COMMISSION ROYALE DES MONUMENTS ET DES SITES
KONINKLIJKE COMMISSIE VOOR MONUMENTEN EN LANDSCHAPPEN

N/Réf. : AND20006_713_PREA **ANDERLECHT. Rue des Vétérinaires, 45-47. Ecole des Vétérinaires**
Gest. : MB/ED (arch. J.-B. SEROEN)
V/Réf. : 2003-0017/79/2023-095 PR (= Façades et toitures classées comme monument et le parc comme site)
Corr: Eric DEMELENNE Avis préalable : Installation d'unités extérieures de pompes à chaleur
Demande de BUP – DPC du 31/08/2023

Avis de principe de la CRMS

Projet de réaménagement global du site, vu en juillet 2023. Archives CRMS

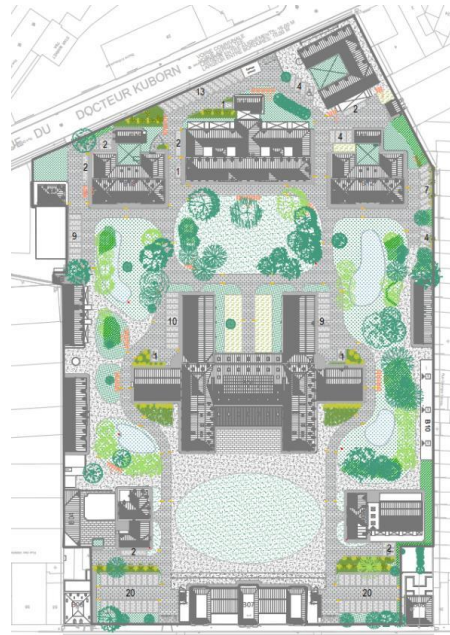
La CRMS apprécie l'amélioration de la proposition, mais demande qu'elle cadre encore plus avec l'aménagement paysager du reste du site. Plus précisément, la CRMS demande d'adapter les formes et contours des aménagements pour renouer avec les formes de la composition d'origine, plus fluides et de plus grande qualité paysagère : pelouses, espaces plantés, cheminements... Elle demande, pour ce faire, de reproduire au maximum les contours paysagers de l'orthophotoplan de 1930/1935 avec des parties engazonnées et semi-dures, sans ajouter des transitions hybrides de type pavé avec joints en gazon. En ce qui concerne le revêtement de l'accès aux garages, la CRMS demande de privilégier le revêtement unique semi-dur composé de graviers et de liants hydrauliques comme prévu pour le reste du site. L'objectif est un traitement uniforme de l'ensemble du site, tant en formes urbaines, qu'en matérialité et teinte. Voir donc à ce sujet l'avis général sur le site :
